Direction du développement territorial, des  
infrastructures, de la mobilité et de l'environnement  
DIME  
Direktion für Raumentwicklung, Infrastruktur,  
Mobilität und Umwelt RIMU

*Freiburg, den 17. Juli 2024*

## **Murten, Sektoren Murten und Büchslen, Gemeinde. Genehmigung der Gesamtrevision der Ortsplanung**

## Bereiche mit unterschiedlicher GFZ

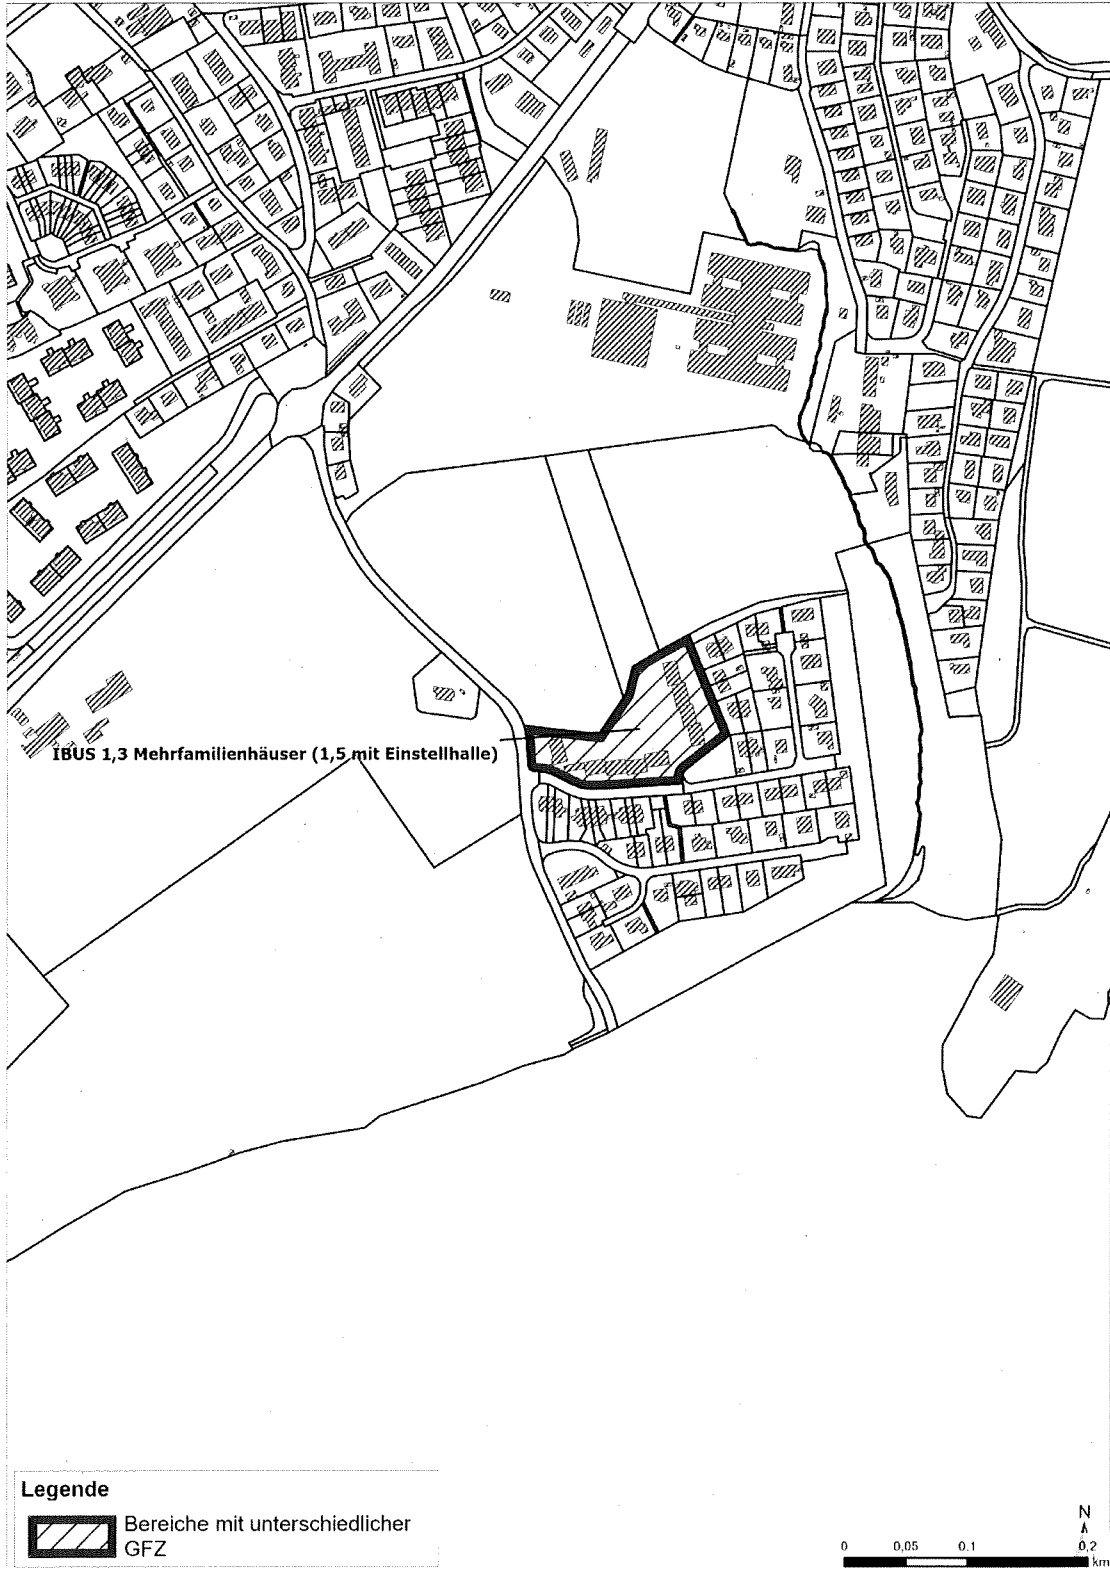
Zu den Bereichen, deren GFZ vom BRPA negativ beurteilt wurden, nimmt die RIMU wie folgt Stellung:

**Die RIMU genehmigt die vorgeschlagenen Nutzungsziffern für die WM (Mehrfamilienhäuser) für diese Parzellen nicht.** In der Zwischenzeit, bis das Dossier zur Anpassung an die Genehmigungsaufgaben erstellt ist, gelten für diese Zone folgende Nutzungsziffern: für Einzelwohnhäuser eine GFZ von 1.00 (freistehend + zusammengebaut) und 1.20 (mit Einstellhalle) und für Mehrfamilienhäuser eine GFZ von 1.30 und 1.50 (mit Einstellhalle).

Somit **genehmigt die RIMU die neue GFZ für die WM (Mehrfamilienhäuser) für die Parzelle 5484, 5485, 5486, 5487, 5488, 5489, 5490, 5491, 5492 und 5494 GB nicht.** In der Zwischenzeit, bis das Dossier zur Anpassung an die Genehmigungsaufgaben erstellt ist, gelten für diese Zone folgende Nutzungsziffern: für Einzelwohnhäuser eine GFZ von 1.00 (freistehend + zusammengebaut) und 1.20 (mit Einstellhalle) und für Mehrfamilienhäuser eine GFZ von 1.30 und 1.50 (mit Einstellhalle).

Eine detaillierte Karte befindet sich in Anhang 1.

## Anhang 2: Bildanalyse zur Änderung 15 (Prehl-Meyland)

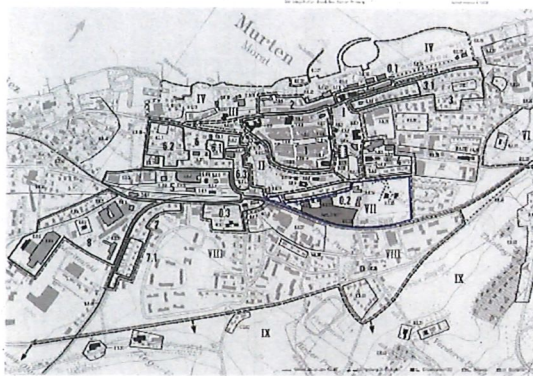
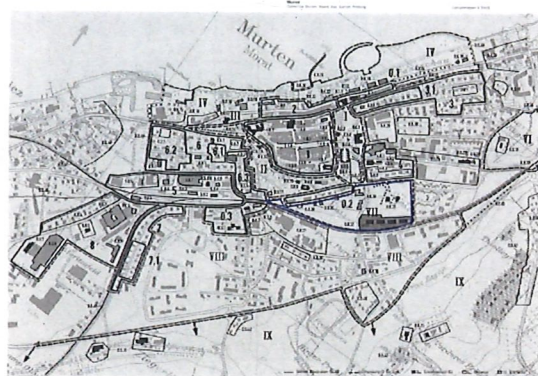
(a) Übersichtskarte des ISOS in Murten. Darstellung von Art. 5402 GB in der Umgebungszone U-Zo VII.

(b) Übersichtskarte des ISOS in Murten. Darstellung der Überbauung des östlichen Teil der Umgebungszone U-Zo VII in den Jahren 2007 und 2012: "Résidence Beaulieu".

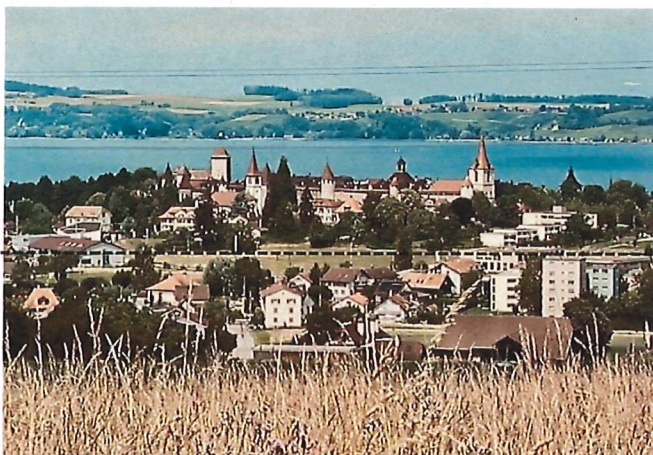
(c) Auf diesem Bild erscheint die Parzelle Art. 5402 GB eher als eine Freifläche in einem bereits urbanisierten Gebiet als eine Pufferzone zwischen der Altstadt und der jüngeren Siedlungsentwicklung.

Diese Linie gibt einen Überblick über die vorgesehene maximale zulässige Gesamthöhe auf Art. 5402 GB. Im Gesamtgutachten des BRPA ist darauf hingewiesen, dass maximal zwei Vollgeschosse und ein Attikageschoss zulässig sind, was ungefähr der maximalen Höhe der "Résidence Beaulieu" entspricht, auf die sich in der Foto die Linie bezieht.

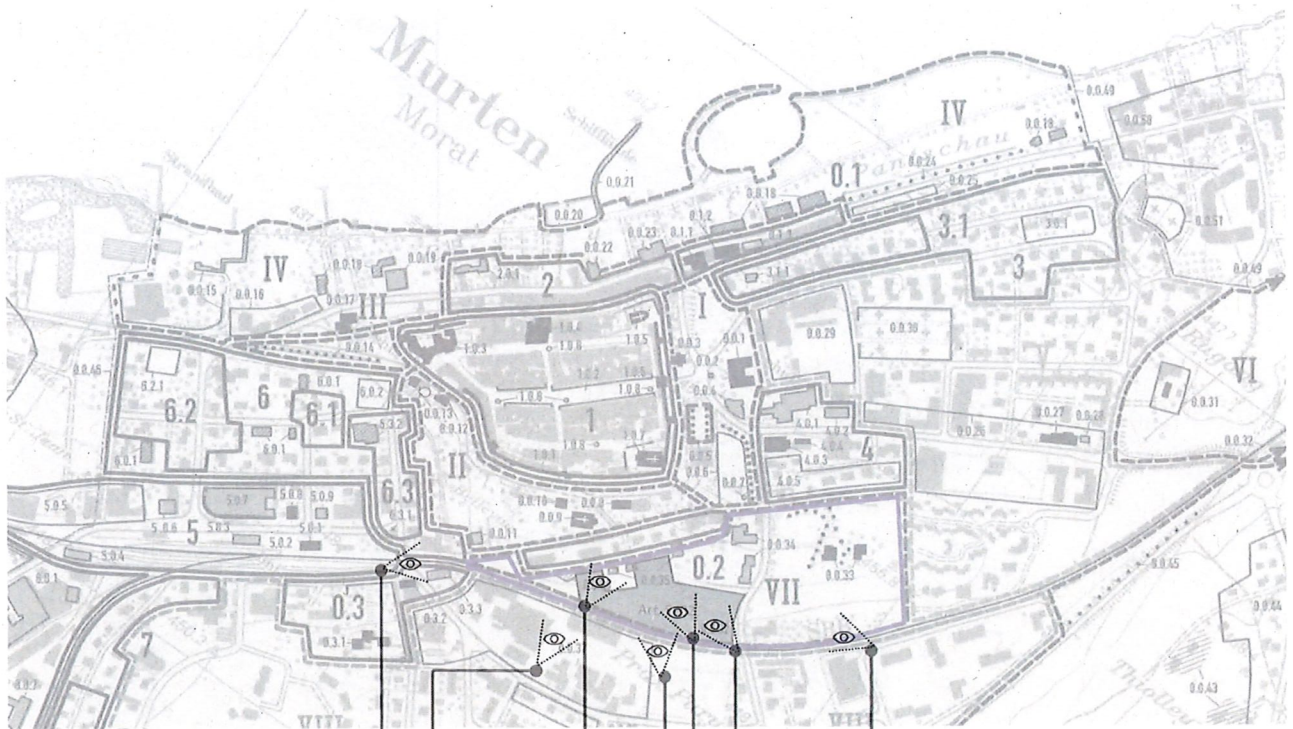
(d) Im ISOS wird beschrieben, dass die Umgebungszone U-Zo VII ebenso für die Fernwirkung der Stadt Murten von Bedeutung ist. In diesem Bild entlang des Fischgässlis (Bereich Leimera und Adera) ist die RIMU der Ansicht, dass die vom KGA festgelegten Einschränkungen der Bebauungsmöglichkeiten, wie die Reduktion der Geschosshöhe und die obligatorischen visuellen Durchbrüche, die Sicht auf die Altstadt von Murten und ihre Lage auf dem leicht erhöhten Plateau erhalten würden.

(e) Die Umgebungszone U-Zo VII bildet gemäss ISOS einen für die Wahrnehmung des mittelalterlichen Städtchens wichtigen Freiraum vom inneren Ortsbild her. Die Fotos, die von verschiedenen Blickwinkeln aufgenommen wurden, zeigen jedoch, dass die Wahrnehmung der Silhouette der Altstadt und seiner Stadtmauer vom inneren Ortsbild nicht deutlich und kaum lesbar ist, auch durch den Freiraum auf Art. 5402 GB.
